Stutt framkvæmdalýsing
Núverandi fjárhúsi verður breytt í hesthús og geymslu og núverandi votheyslöhúsi verður breytt í reiðskála

Verk: Dæli - 144603 - Húnaþingi vestra - fjárhúsi/hlöðu breytt í hesthús/reiðskála			
Verkhuti: Grunnmynd og snið		Netfang: tso@simnet.is	
Teikn nr: A-01	Dags: 25.09.2019	Mælikvarði: 1:100	Farsími 899-7864
Verknr:			Tækniþjónusta ehf kt: 601200-2440
Hannað: Sæmundur Óskarsson 180160-3109	Teiknað: Magnús Sigsteinsson 160444-4959		Suðurlandsbraut 10, 2.hæð Sími: 5533700
		Áritun aðalhönnuðar:

Grunnmynd

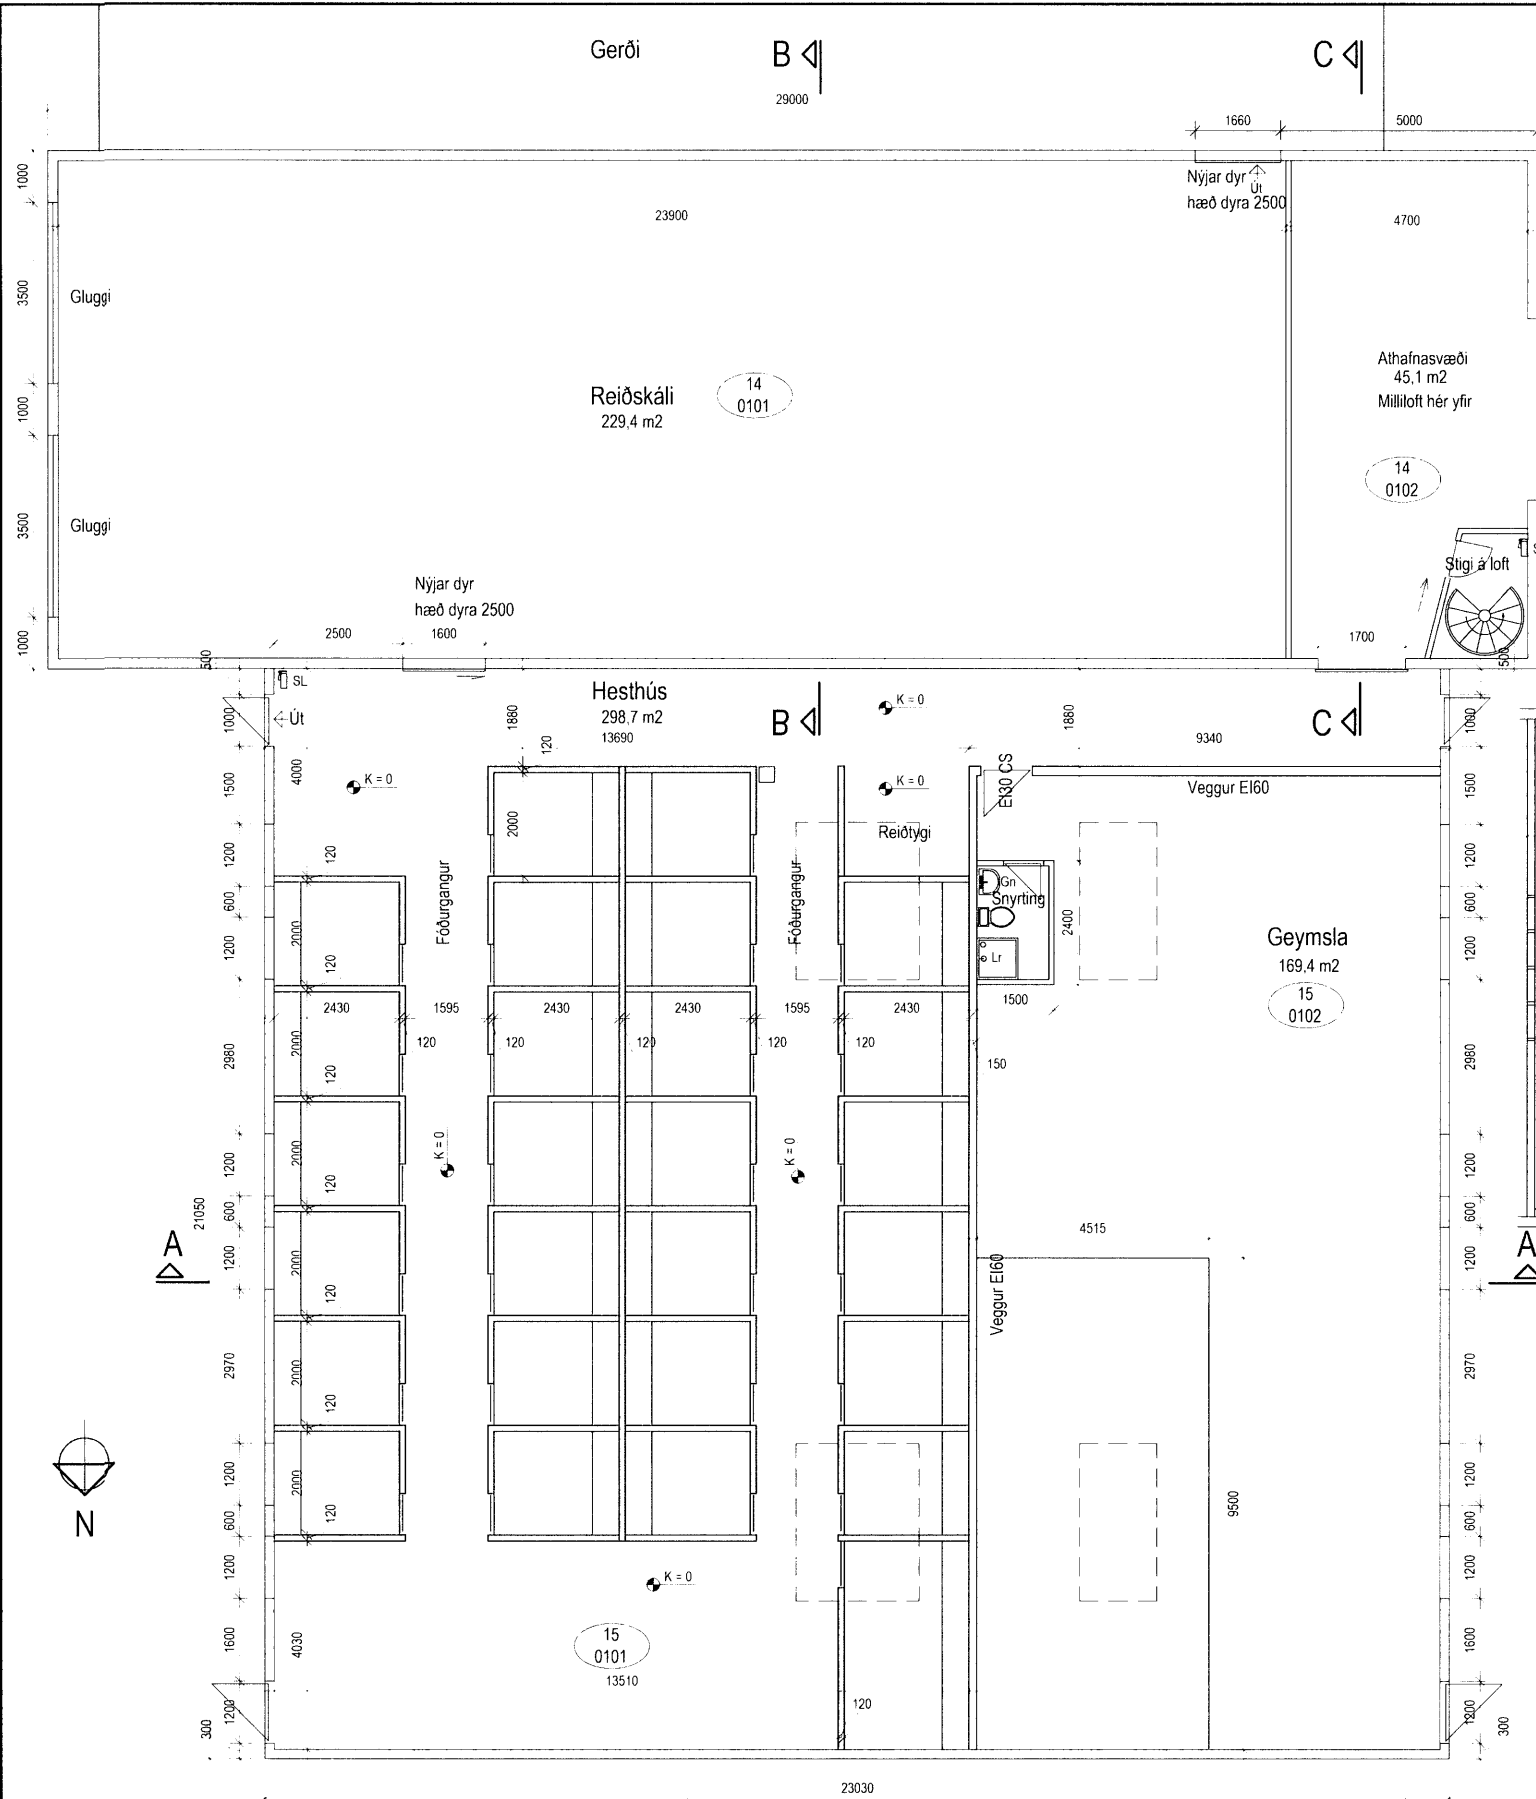
Breytingar 24.09.2019:
Milliloft sett í enda reiðskála. Þar uppi er kaffistofa, útvæggir einangraðir með 150 mm steinullarsamlökum (litað stál - steinull - litað stál).
Hluti rýmis í kjallara sem áður var skilgreint sem geymsla verður aðstaða fyrir bílabjónustu, aðallega bílamálun. Vélræn loftræsting skal vera í því rými. Þar skal setja tvo reykskynjara. Ganga skal frá frærennsli (olíuskilju) í þeim hluta í samræmi við gildandi reglugerð. Frærennsli frá snyrtingu skal fara í rotþró sem staðsett er nálægt NV-horni hússins (sjá afstöðumynd). Loftræsting hesthúss er vélræn með útsögsviftu í kjallara. Í reiðskála er "náttúruleg" loftræsting. Upphitun verður með rafmagni í þeim rýmum þar sem þörf er á.
Klæðningar innvegga og milligólfa skulu vera í flokki 1
Merkja skal útgönguleiðir og setja upp 6 kg ABC slökkvitæki eins og sýnt er á teikningu.
